SERVICE BULLETIN

SB N°: 740-25-016

TITLE: Contrôle des sangles RSE tandem
Check of drogue bridle for tandem

Subject: Contrôle des cotes des sangles RSE Tandem
Drog Bridle dimension check

1. Vérification sur sangle RSE « nue »

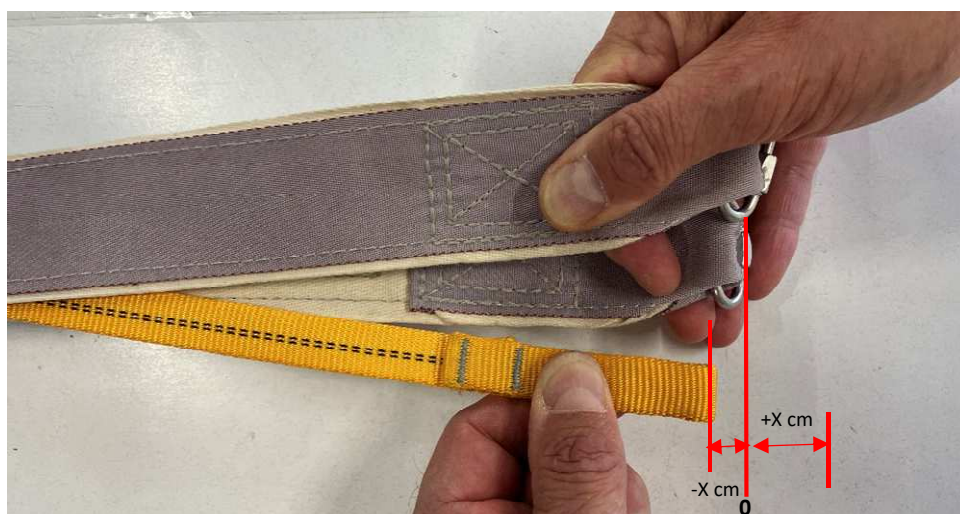
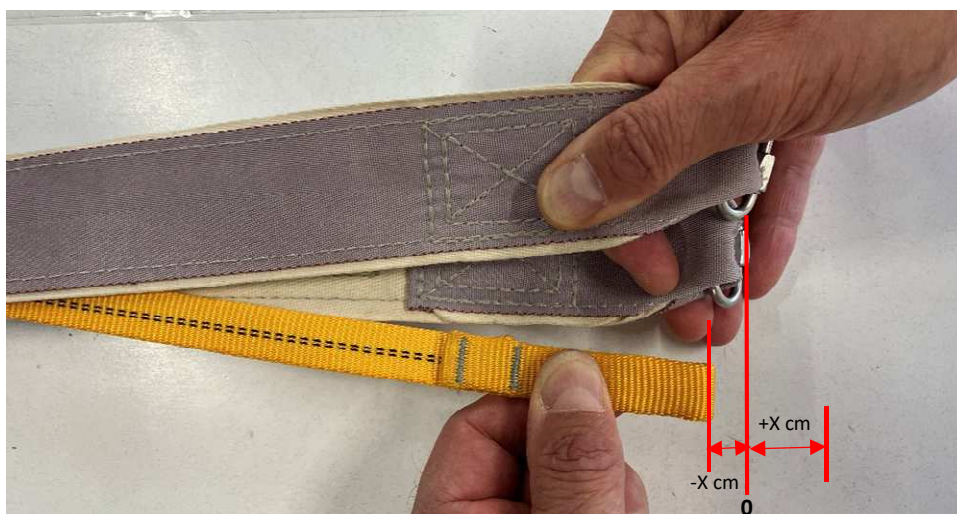
Repérer la différence de longueur entre la sangle externe (grise) et la drisse interne (jaune) conformément au repère de la photo ci-dessous :

- Jusqu'à ± 4 cm de différence, la drisse peut être utilisée en l'état.
- Entre -4cm et -8cm de différence (drisse jaune trop courte), installer une « ENTRETOISE 140 POUR SANGLE RSE » P/N : PRD-10844014
- Entre -8cm et -12cm de différence (drisse jaune trop courte), installer une « ENTRETOISE 180 POUR SANGLE RSE » P/N : PRD-10844018
- Si l'écart est supérieur à -12cm renvoyer la sangle RSE chez Safran Electronics & Defense

Identify the difference in length between the external strap (grey) and the internal halyard (yellow) according to the marks in the photo below:

- Up to ± 4 cm difference, the drogue bridle can be used as is
- Between -4cm and -8cm difference (yellow halyard too short), install a "140 EXTENDER STRAP FOR DROGUE BRIDLE" P/N: PRD-10844014
- Between -8cm and -12cm difference (yellow halyard too short), install a "180 EXTENDER STRAP FOR DROGUE BRIDLE" P/N: PRD-10844018
- If the difference is more than -12cm, return the drogue bridle to Safran Electronics & Defense

2. Vérification sur sangle RSE « montée »

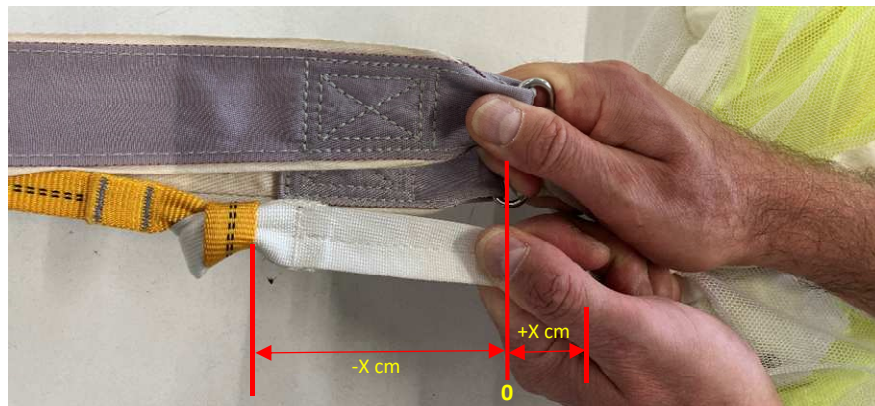
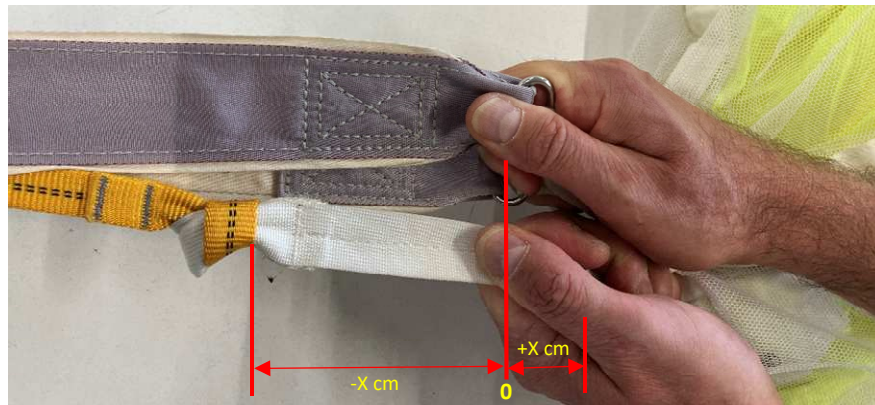
Prendre la mesure en utilisant les repères de la photo ci-dessous :

- Entre -6cm et +2cm de différence, la drisse peut être utilisée en l'état.
- Entre -6cm et -10cm de différence (drisse jaune trop courte), installer une « ENTRETOISE 140 POUR SANGLE RSE » P/N : PRD-10844014
- Entre -10cm et -14cm de différence (drisse jaune trop courte), installer une « ENTRETOISE 180 POUR SANGLE RSE » P/N : PRD-10844018
- Si l'écart est supérieur à -14cm renvoyer la sangle RSE chez Safran Electronics & Defense

Take the measurement using the marks in the photo below:

- Between -6cm and +2cm difference, the drogue bridle can be used as is
- Between -6cm and -10cm difference (yellow halyard too short), install a "140 EXTENDER STRAP FOR DROGUE BRIDLE" P/N: PRD-10844014
- Between -10cm and -14cm difference (yellow halyard too short), install a "180 EXTENDER STRAP FOR DROGUE BRIDLE" P/N: PRD-10844018
- If the difference is more than -14cm, return the drogue bridle to Safran Electronics & Defense
